Allegato "A" alla Deliberazione della Giunta Regionale n° <sup>20-803</sup>  
in data 12 SET. 2005 relativa all'approvazione della Variante al P.R.G.C. vigente  
predisposta dal Comune di Ceva (CN) e adottata con DD.CC. n. 12 in data 1.04.2005.

Elenco delle modifiche da introdurre "ex officio", ai sensi dell'11° comma, art. 15 della  
L.R. 56/77 e s.m.i.:

Comune di Ceva (CN). Var. P.R.G.C.

**Modifica 1**

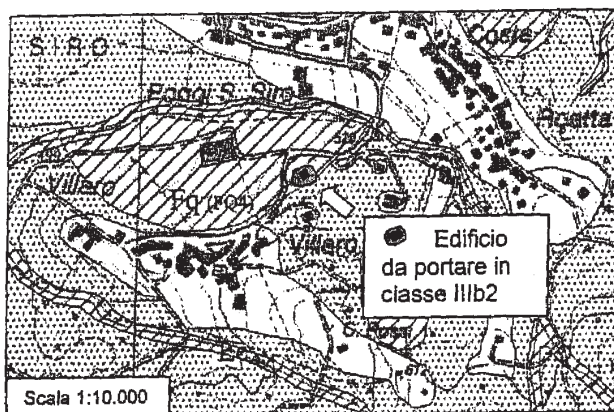
- **Modifica 1** - Tav. A6/A Carta di sintesi della pericolosità geomorfologica e dell'idoneità all'utilizzazione urbanistica - adeguamento al parere della Direzione regionale n. A40366, in scala 1:10.000. Zona a sud di Poggi San Siro: l'area in classe IIa posta in corrispondenza dell'edificio, ubicata all'interno di una frana quiescente, s'intende riclassificata in classe IIIb2. (Vedasi modifica 1).

Zona a sud di Poggi San Siro: la porzione di area in classe IIa in corrispondenza dell'edificio s'intende riclassificata in classe IIIb2.

**Modifica 2**

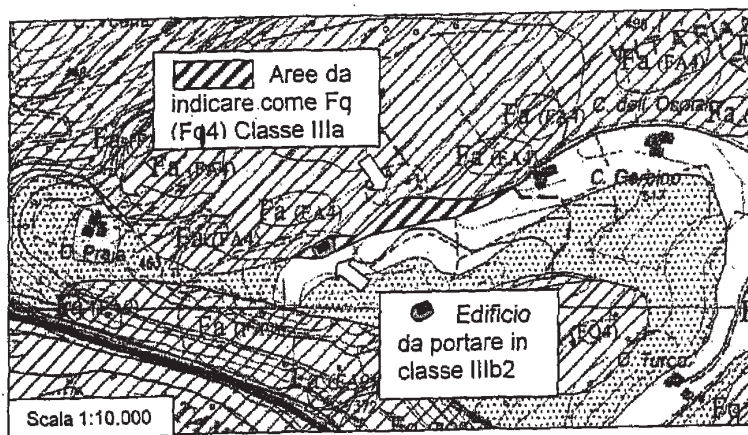
- **Modifica 2** - Tav. A6/A Carta di sintesi della pericolosità geomorfologica e dell'idoneità all'utilizzazione urbanistica - adeguamento al parere della Direzione regionale n. A40366, in scala 1:10.000. Zona di Costabella, a nord-ovest del concentrico: le porzioni delle aree in classe IIa, ricadenti in frana quiescente, s'intendono riclassificati in classe IIIa dove non è edificato e in classe IIIb2 in presenza di edifici. (Vedasi modifica 2).

Zona di Costabella, a nordovest del concentrico: le porzioni di aree in classe IIa s'intendono riclassificate in classe IIIa ed in classe IIIb2.
